REGISTRO FOTOGRÁFICO
PROGRAMA DE MANTENIMIENTO DE EDIFICIOS ESCOLARES PÚBLICOS

PRA-FOR-123
Versión 1

DEPARTAMENTO:	CHIMALTENANGO	MUNICIPIO:	SAN JUAN COMALAPA
NOMBRE DEL ESTABLECIMIENTO:	E.O.U.M "RAFAEL ALVAREZ OVALLE" J M	DIRECCIÓN DEL ESTABLECIMIENTO:	0 Av. 4-44 zona 1
CÓDIGO DEL ESTABLECIMIENTO:	04-04-0202-43	FECHA:	15/05/2024

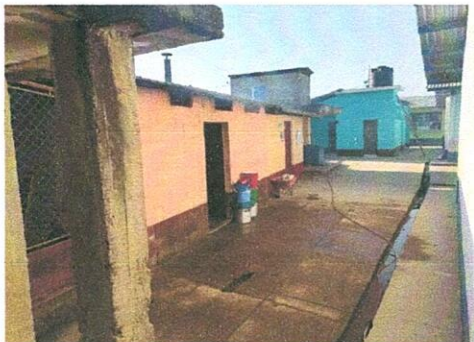
Foto 1: COCINA MUY REDUCIDA, ES NECESARIO UNA AMPLIACIÓN UTILIZANDO EL ESPACIO COMO PASILLO PARA LA AMPLIACIÓN. PARA TENER UNA BUENA CIRCULACIÓN PEATONAL DENTRO DE LA MISMA.

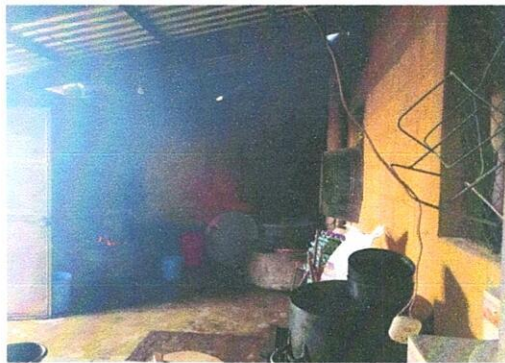
Foto 2: SE NECESITA CAMBIO DE ESTRUCTURA DE MADERA POR METAL + CAMBIO DE LÁMINA POR LÁMINA TROQUELADA.

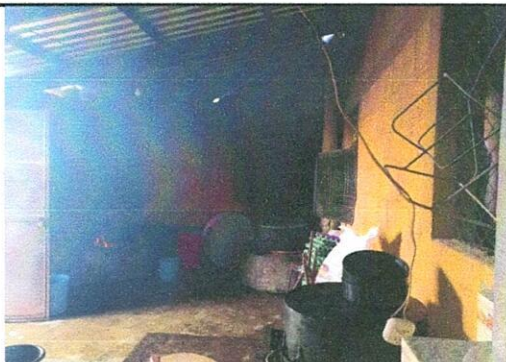
Foto 3: DES-INSTALACIÓN DE TECHO DE MADERA Y LÁMINA A ESTRUCTURA DE METAL Y LÁMINA TROQUELADA CAL. 26.
